En relación con su oficio No. DASDDU/0010/2022, turnado a este Instituto, mediante el cual solicita la revisión técnica y dictamen correspondiente al estudio denominado **"ZIUDANA"** sobre un predio que agrupa 5 fracciones de terreno en una superficie total de 1,524,662.37 m², ubicadas en la Carretera Panamericana 45 Ejido Quintas Carolinas de esta ciudad, en el que se promueve un plan maestro con modificación de los usos de suelos **Habitacional H60+, Centro Distrital, Recreación y Deporte** establecidos en el Plan de Desarrollo Urbano del Centro de Población Chihuahua, Sexta Actualización PDU2040, a los usos de suelos **H60+, Recreación y Deporte, Mixto Intenso, Equipamiento General e Industria de Bajo Impacto**. Este Instituto le remite las siguientes observaciones derivadas de la revisión técnica realizada, que se podrán, en su caso, sumar a las observaciones que su oficina considere. La propuesta promueve un impacto significativo a la estructura urbana y vial vigente en el PDU2040. Se consideró para este análisis el Plan Maestro Árbol de Vida, aprobado por Cabildo el 11/04/2018 y cuya inclusión se omitió en la Sexta Actualización del PDU2040. También se consideró en este análi

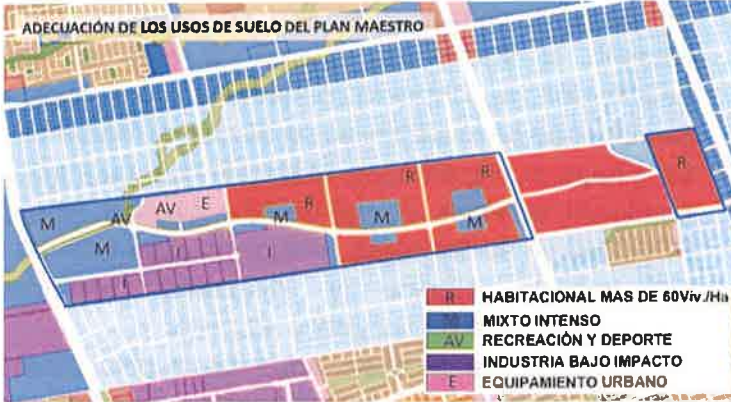
ID	Elemento por revisar	Descripciones / Observaciones	Lista de Contenido
		En su caso, se deberá gestionar con la autoridad competente H. Congreso del Estado, la debida donación, para que no se vea impactado el plan maestro y la dosificación de esta zona de equipamiento; por lo que este plan maestro estará sujeto a dicho procedimiento. - Se propone conservar el uso de recreación y deporte aledaño al arroyo de Cuervo, si bien se afecta su delimitación, se considera conforme al uso de suelo vigente, siempre que se respeten las restricciones federales. - Se integra el uso de suelo Mixto Intenso, para integrar uso comercial, servicios, equipamiento y vivienda. Al respecto el PDU2040 en su definición condiciona a cumplir con Estudio de Impacto Urbano y Ambiental tratándose de fraccionamientos y/o conjuntos urbanos. - Se integra el uso de suelo Industrial de bajo impacto, para albergar una gama de actividades manufactureras, de almacenamiento y ensamblaje. Al respecto si bien se considera que la ciudad requiere de reservas industriales para impulsar el desarrollo económico, competitividad y empleo, este uso está condicionado a desempeñarse bajo condiciones normales sin generar molestias fuera de su límite de propiedad evitando causar desequilibrios ambientales o urbanos así mismo por las condicionantes que apliquen en la Tabla de Compatibilidades del PDU2040 según los giros o actividades a desarrollar. Así mismo y si bien la normatividad no define restricciones laterales o frontales para este uso. No se considera conveniente la eliminación de la vialidad colindante a este uso 481-481' C. Sin nombre, misma que podría fungir como amortiguamiento entre el uso industrial y la zona contigua con usos Mixto suburbano, esto considerando la actual configuración de zonas industriales en la ciudad y la mitigación de impactos a la seguridad y calidad de vida de los ciudadanos (ver otras observaciones en análisis de la estructura vial y anexos). Se recomienda representar los colores y tonos de la propuesta de zonificación apegas a los de la Zonificación Secundaria aprobada del PDU2040. (EL PROMOTOR ENTREGÓ ADECUACIONES EN EL DOCUMENTO ORIGINAL SOBRE ESTE TEMA AL IMPLAN QUEDANDO SOLVENTADA ESTA OBSERVACIÓN (PÁG. 95). SE

ID	Elemento por revisar	Descripciones / Observaciones	Lista de Contenido
		PONE A CONSIDERACIÓN DE LA DIRECCIÓN DE DESARROLLO URBANO Y ECOLOGÍA¹). ZONIFICACIÓN PROPUESTA ESTUDIO RECIBIDO EN OFICIO DASDDU/0010/2022  Ilustración 96. Plano de Zonificación con las adecuaciones respectivas al PDU. ADECUACIONES A LA ZONIFICACIÓN PROPUESTA ENTREGADO POR PROMOTOR AL IMPLAN.  Además, si bien no se especifica en el documento se promuevan aumentos de densidad, si se observa existe una discrepancia en el aprovechamiento del COS de las tablas de normatividad y modificación del PDU y el plan maestro; estudio con un COS de .80, cuando el PDU2040 define un CS de .65. PÁG. 93. (EL PROMOTOR ENTREGO ADECUACIONES EN EL DOCUMENTO ORIGINAL SOBRE ESTE TEMA AL IMPLAN, QUEDANDO SOLVENTADA ESTA OBSERVACIÓN (PÁG. 97), SE PONE A CONSIDERACIÓN DE LA DIRECCIÓN DE DESARROLLO URBANO Y ECOLOGÍA).

Ruta de seguridad

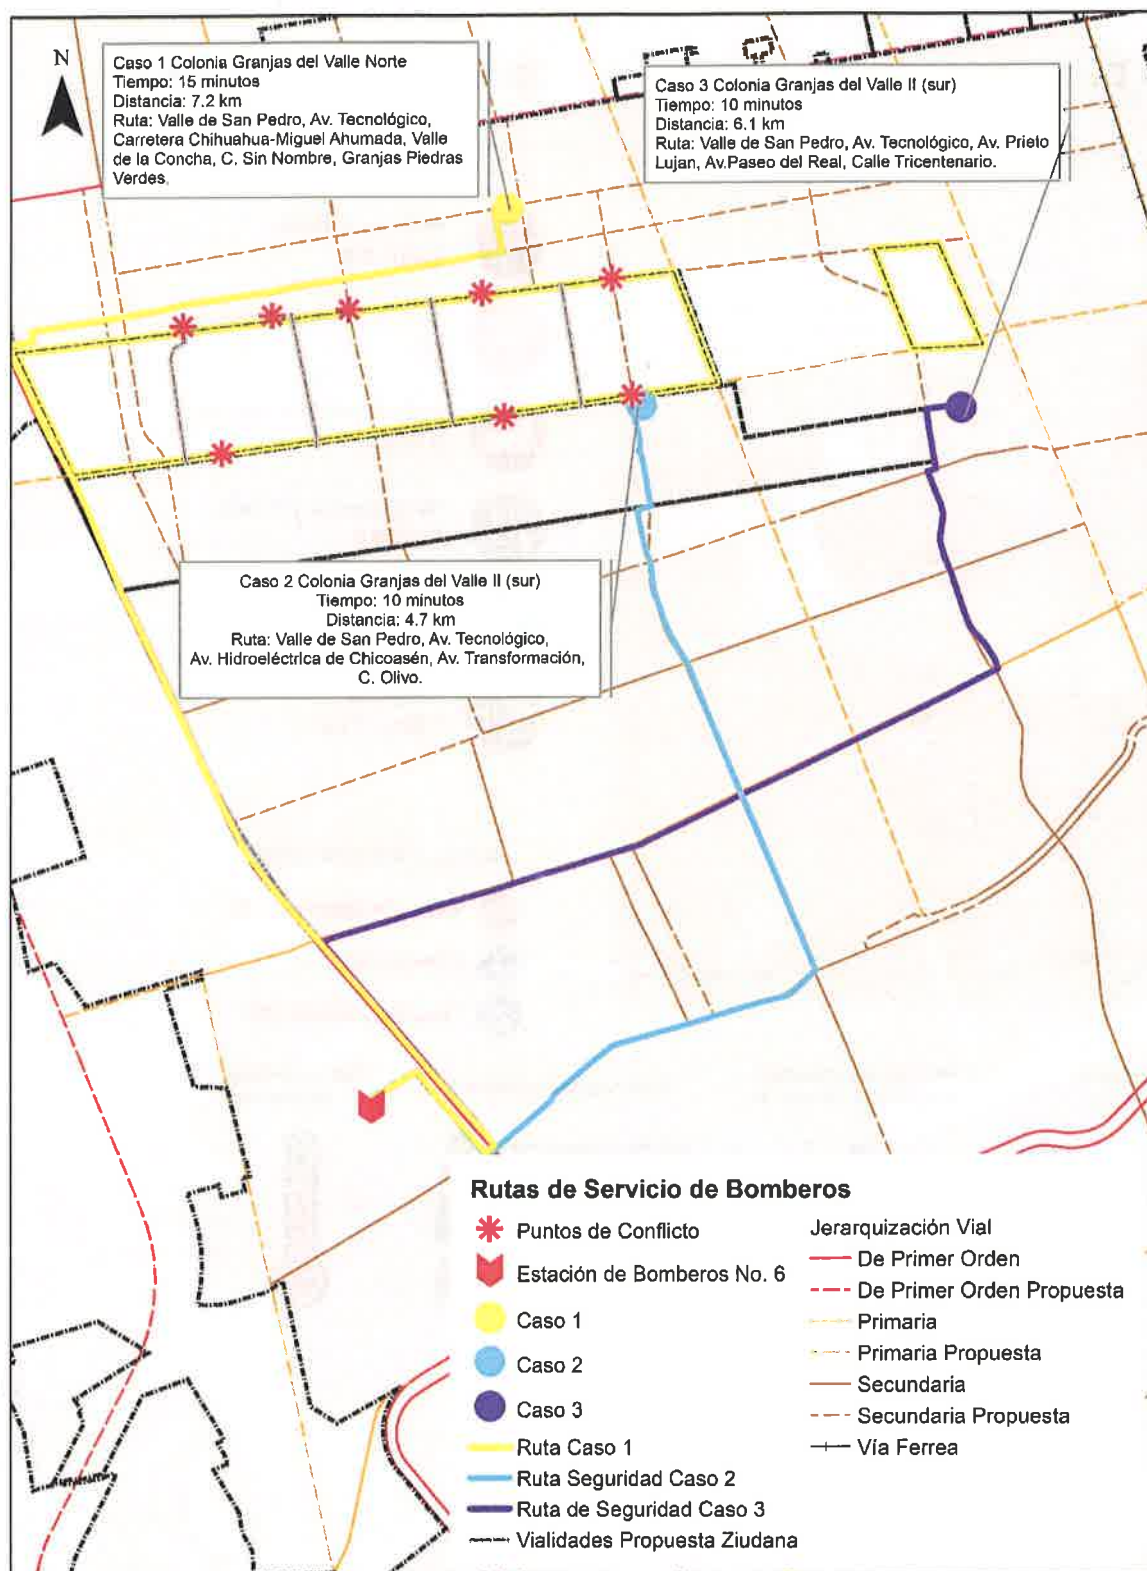
Si bien según las rutas a distintos puntos de acceso al polígono de ZIUDANA y las colonias circundantes recibirían servicios de emergencia y seguridad entre 10 y 15 minutos, se destaca que alrededor del predio

no existen calles formales que den continuidad en todas las orientaciones y la mayoría de las trazas en las colonias aledañas al predio, son calles de terracería, situación que podría comprometer el acceso de los servicios de emergencia y seguridad. Si bien la vialidad propuesta cumple con los requisitos de movilidad activa y calle completa, su diseño podría retrasar el traslado de los cuerpos de seguridad hacia la zona este del desarrollo propuesto. Al no existir una calle alternativa para casos de emergencia, la vialidad central limita el acceso de primeros respondientes.

Usos de suelo actual y propuesto

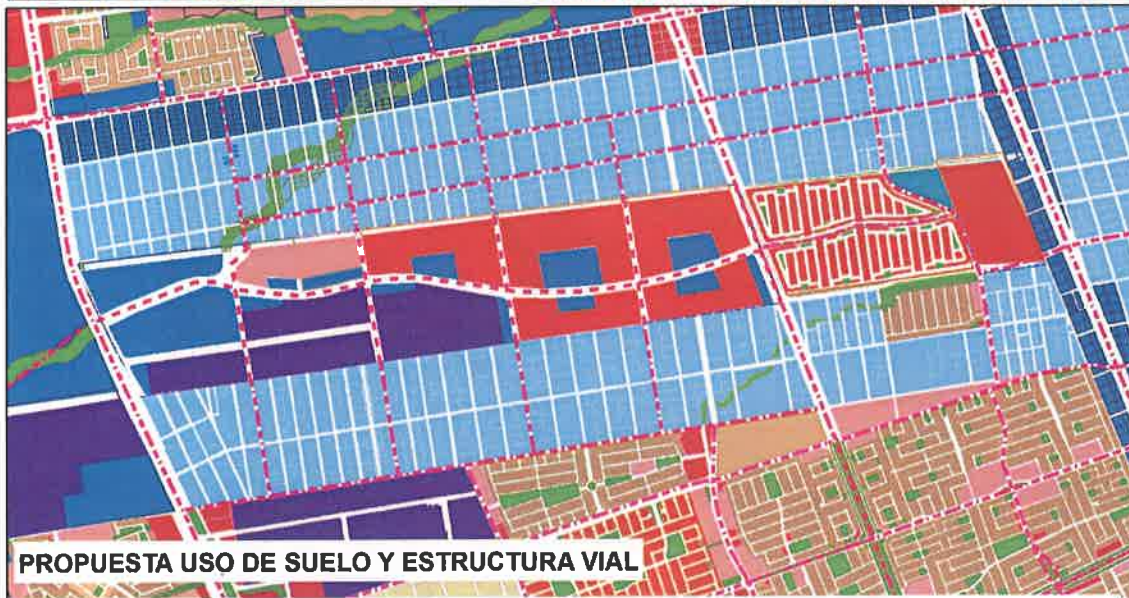
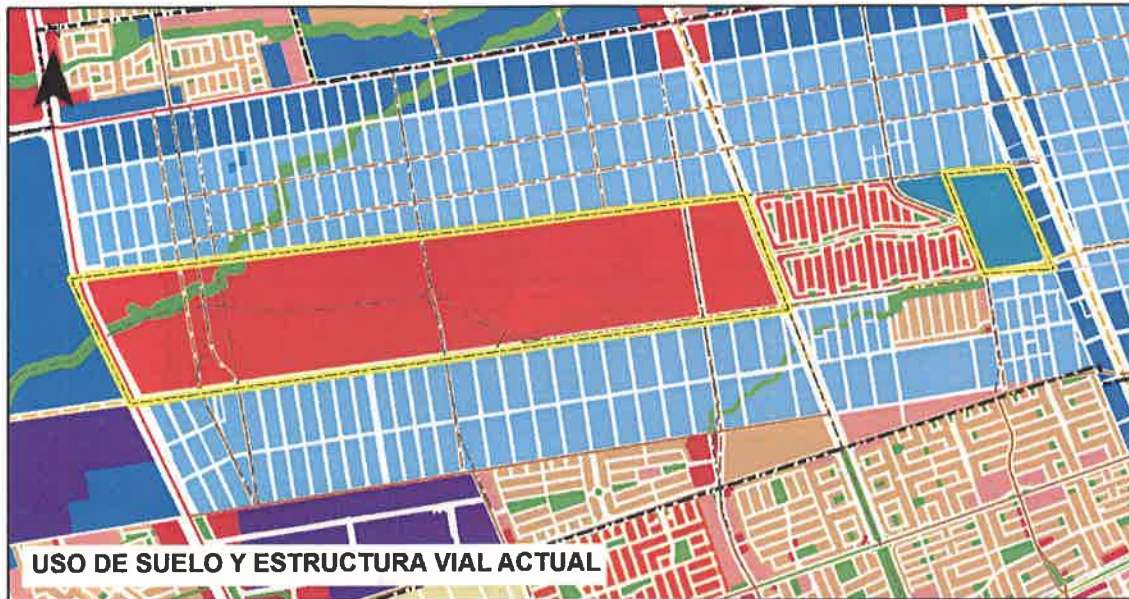
La propuesta de modificación, tanto para los usos de suelo como la estructura vial, se desarrolla a partir de macro lotes. Al respecto, la estructura urbana en relación con la conformación de los usos mediante macro lotes limitaría la continuidad de la estructura vial vigente de las zonas al norte y sur del predio en estudio y por tanto su circulación. Se propone conservar el uso habitacional H60+, aunque en menor superficie, lo que está de conformidad con los usos de suelo existentes. Sin embargo, el uso de suelo existente de Centro Distrital se modifica en su totalidad por el uso H60+, lo cual modifica la estructura urbana vigente.

Se integra el uso de equipamiento urbano, con motivo del desarrollo de un área de recreación y deporte, así como una escuela, a partir de una cesión de predio; lo anterior, elimina el uso de suelo de Centro Distrital.

Así mismo, y si bien la normatividad no define restricciones laterales o frontales para este uso, no se considera conveniente la eliminación de la vialidad colindante a este uso 481-481' C. Sin Nombre, misma que podría fungir como amortiguamiento entre el uso industrial y la zona contigua con usos Mixto Suburbano, esto considerando la actual configuración de zonas industriales en la ciudad y la mitigación de impactos a la seguridad y calidad de vida de los habitantes de las zonas colindantes (ver otras observaciones en análisis de la estructura vial y anexos).
